## Variable Capstan Speed Control $\pm 7$ Half-Tones

Service Information SI 33/78 E

SERVICE INFORMATION  
SI 37/78 E

Anpassung Fernsteuerung zwischen  
STUDER Tonbandgeräten und Mischpulten  
Adapting remote control between STUDER  
tape recorders and mixing consoles.  
Service Information SI 48/80 D/E

REPRODUCE PREAMPLIFIER PCB 1.080.804

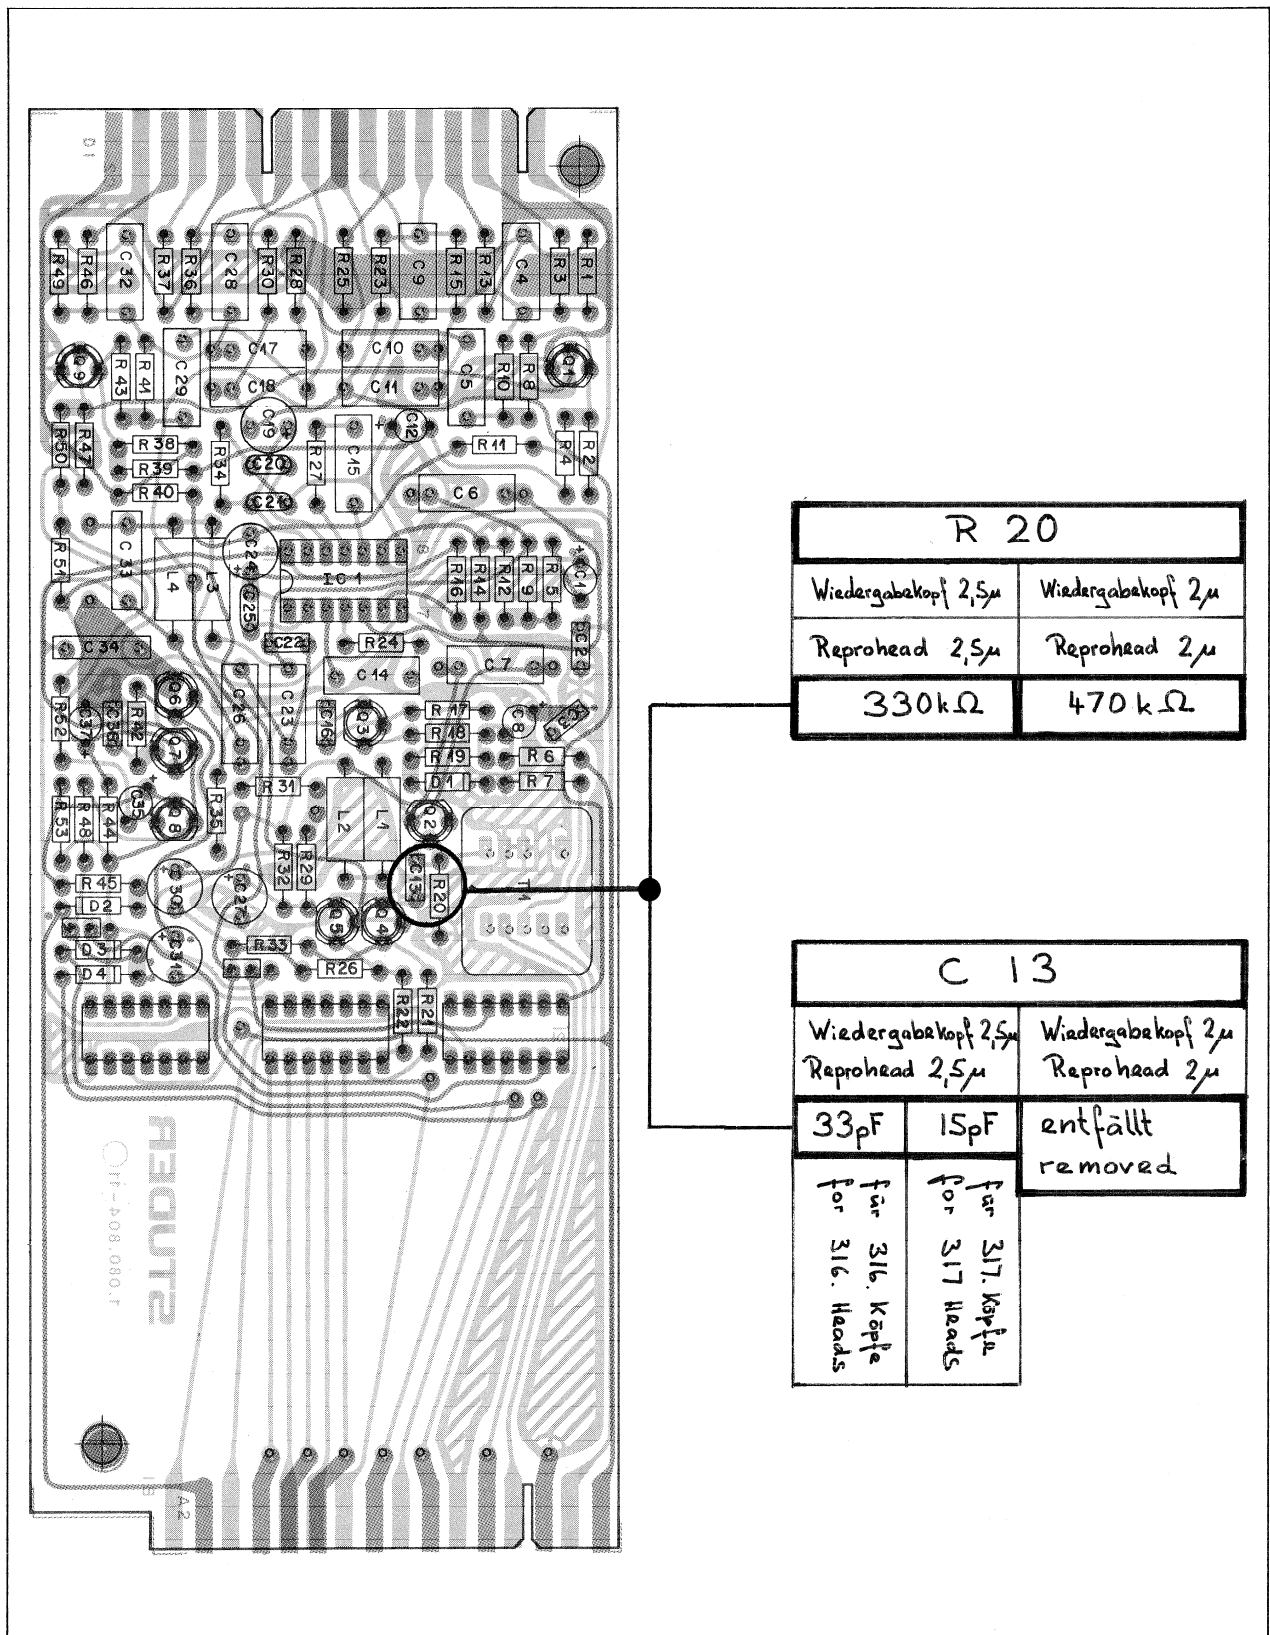
- R20 changes to 470 kilohms,
- C13 to be removed (unsolder!)

C 13	
Wiedergabekopf 2,5 $\mu$	Wiedergabekopf 2 $\mu$
Reprohead 2,5 $\mu$	Reprohead 2 $\mu$
33pF	15pF
for 316. Kopfe for 316. Heads	for 317. Kopfe for 317. Heads
	entfällt removed

Fig. 5

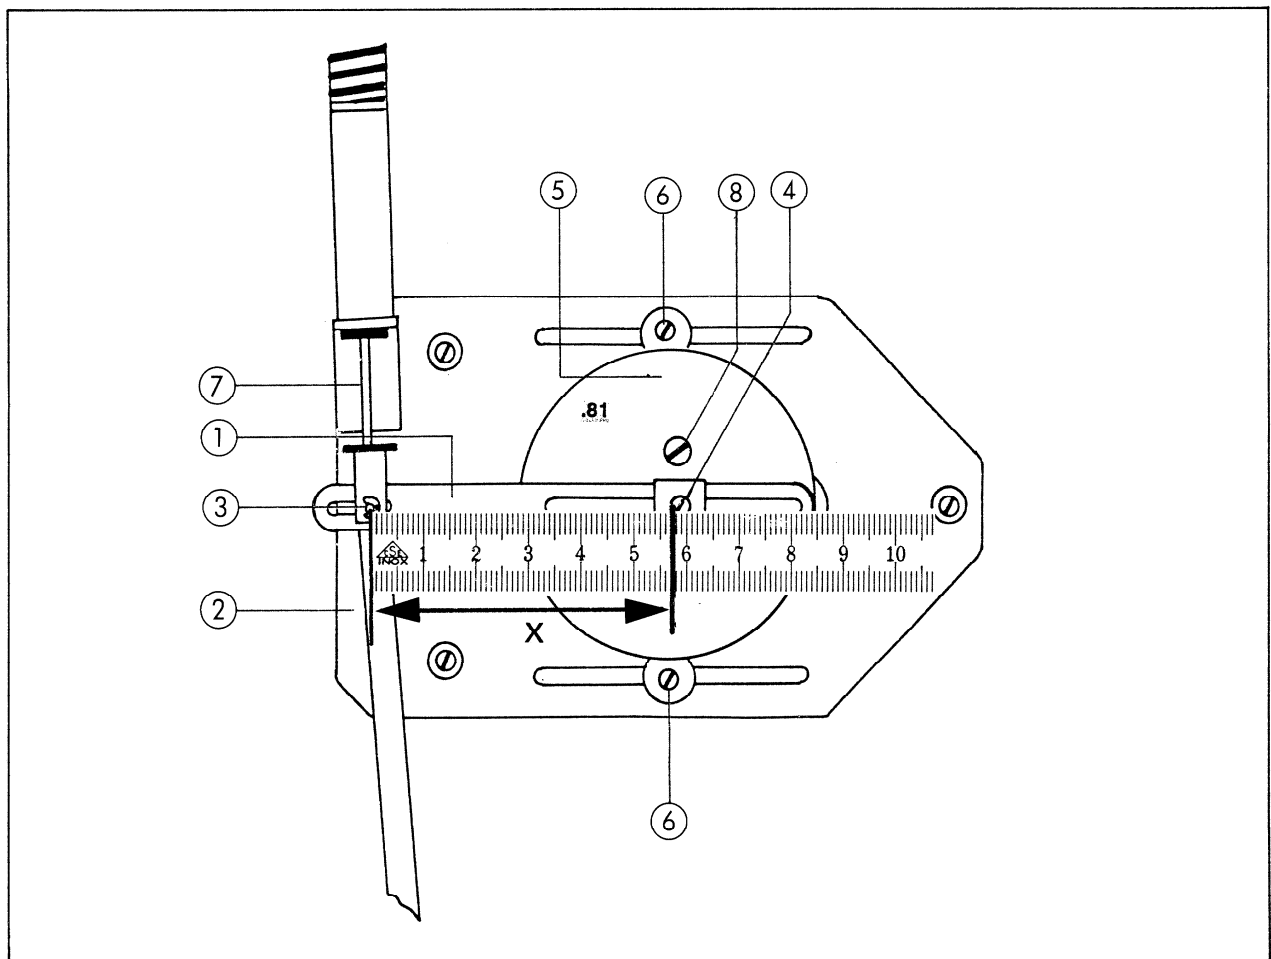
Deflect the tape tension sensor until lever ① stays parallel to the mounting plate ② (see drawing 5). Now measure the distance between the center of the coupling pin ③ to the center of the screw ④. Undo the screws ④ and ⑥ and slide the dashpot to the distance "X" (Lever arm length) according to the following table:

Fig. 6

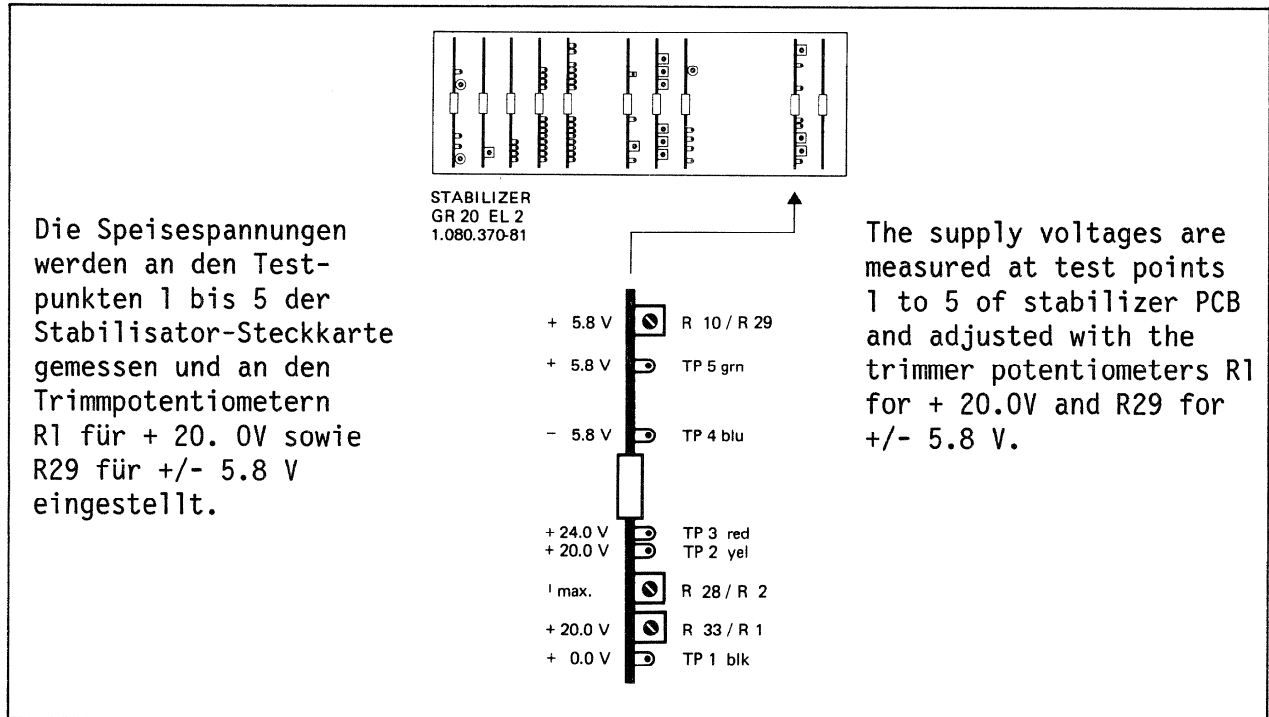
Before adjusting the tape tensions, make always sure that the supply voltages are set right. (See fig. 6).

If the voltage is incorrect, loosen mounting nut 12 (13 mm) and turn the potmeter body until the correct voltage (2,6 V) is obtained. Hold potentiometer in its position while fastening nut 12 again.
